GN131.1 スライダブロック - クロス 仕様変更

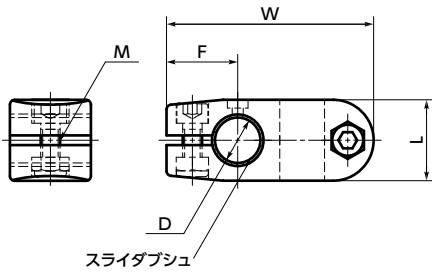
- スライダブロックの取り付け方法
スライダブロックのスライダブロック固定ボルト穴と、フォアのスライダブロック固定ボルト用ねじ穴を重ね、スライダブロック固定ボルトを締めつけてください。

- 外径φ18のアクチュエータとパイプをクロスに連結するスライダブロックです。
- 2種類のタイプがあります。
GN131.1-G —— スライダブッシュつき
GN131.1-B —— スライダブッシュなし
 スライダブッシュはスライダブロックの動きを滑らかにします。スライダブロックを定位置で固定する場合は、スライダブッシュなしをご使用ください。
- 全商品にスライダブロック固定ボルトが付属しています。
